REPÚBLICA DE PANAMÁ
MINISTERIO DE AMBIENTE (MiAMBIENTE)
DIRECCIÓN REGIONAL DE COCLÉ

PROVEIDO DRCC-ADM-030-18
De 2 de abril de 2018

Que **GEORGE KAWAR y SAMIA KHALILIEH DE KAWAR**, portadores del documentos de identidad personal N°E-8-59347 y N° E-8-59346; presentó el Estudio de Impacto Ambiental, categoría I, denominado **EDIFICIO COMERCIAL MIXTO** a desarrollarse en el corregimiento de Penonomé, distrito de Penonomé, provincia de Coclé.

INFORME TÉCNICO DE INSPECCIÓN
DRCC-IIO-111-2018

VERIFICACIÓN DE COORDENADAS

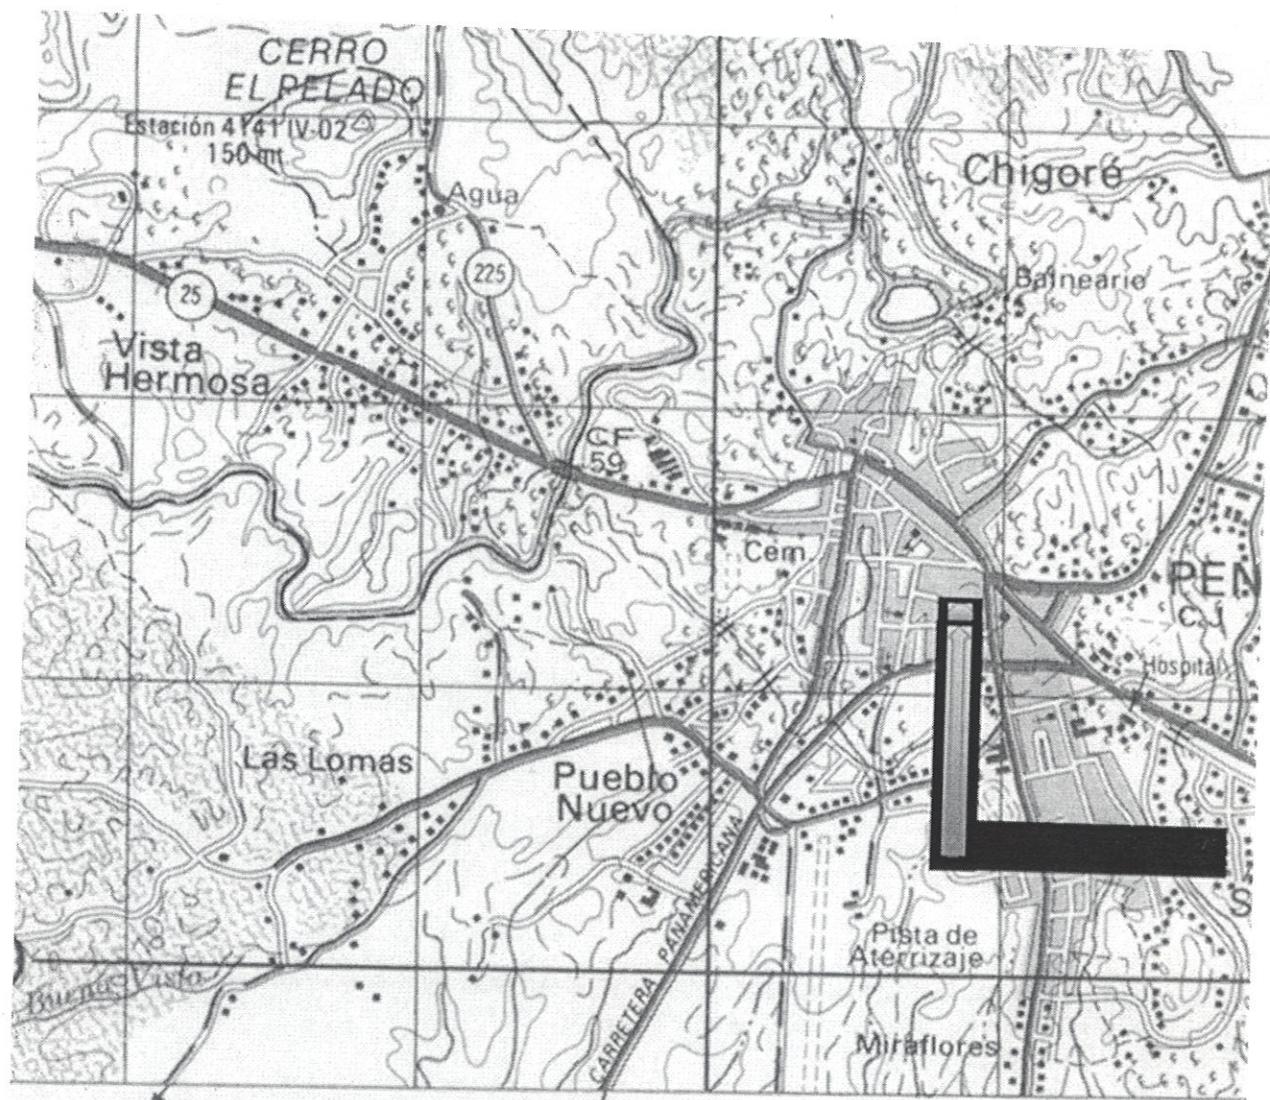
Solicitud de verificación de coordenadas UTM, Datum WGS84 de ubicación del proyecto

Punto	E	N
1	480600.1	62822182
2	480609.5	62822176
3	480588	62822156
4	480583.3	62822141
5	480572.1	62822145
6	480566.5	62822124
7	480555.6	62822123
8	480561.3	62822138
9	480591.7	62822158
10	480596.2	62822158
11	480620	62822161
12	480622.4	62822176
13	480649.3	62822220
